福島第一原子力発電所 第1号機
原子炉建屋カバーの解体について

2013年6月28日

東京電力株式会社

委員からのご質疑に対する回答①

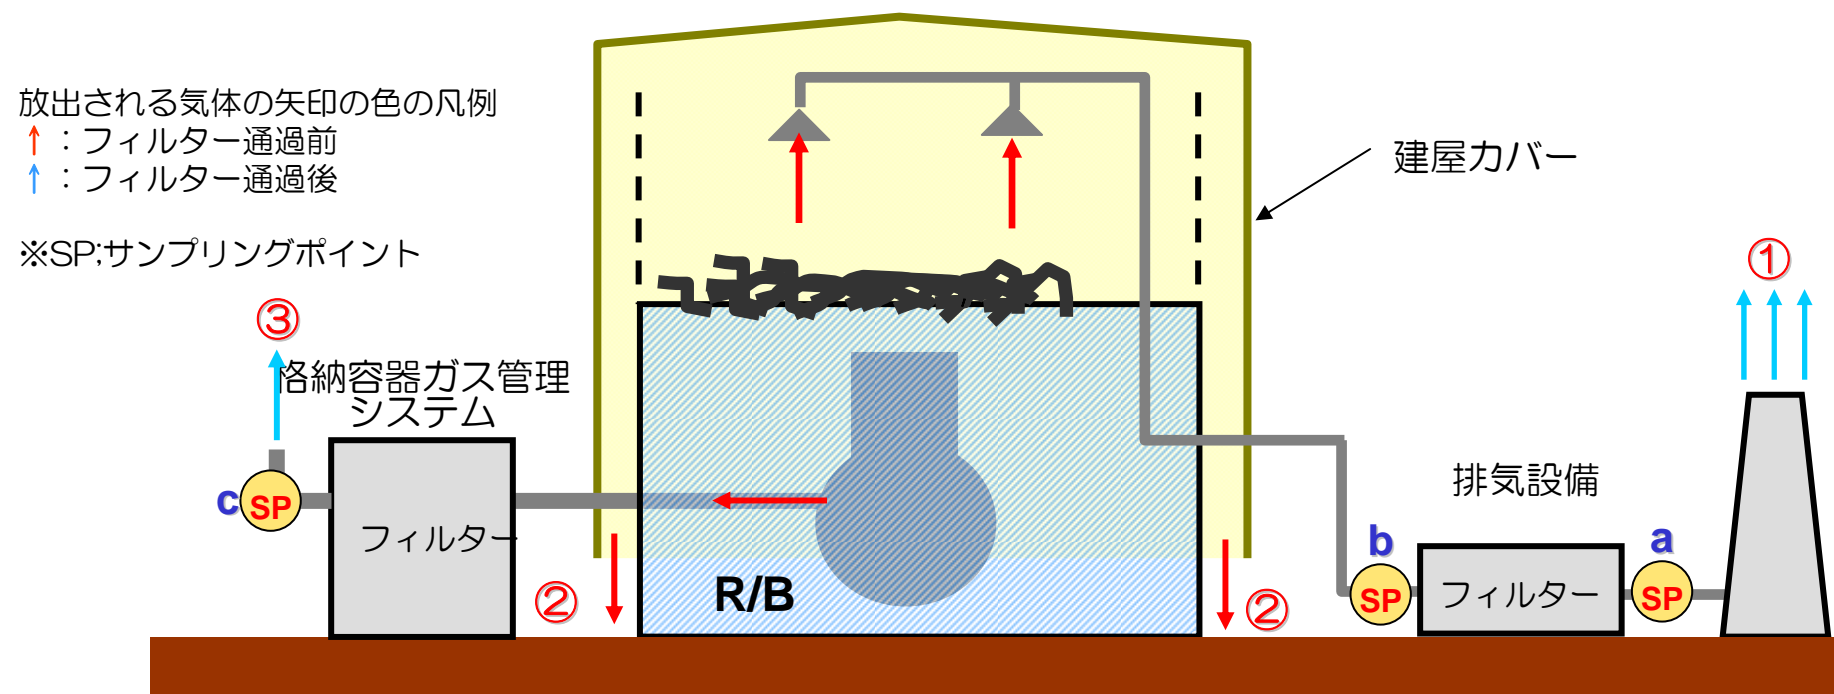
Q2: 4号機の燃料取り出し3号機のガレキ処理等が現在も並行して行われているが、作業手順として適切なのか。

A2: 3,4号機の作業と並行して1号機の建屋カバーを解体した場合でも敷地境界における被ばく評価(0.03mSv/y)への影響は少ないと評価している。
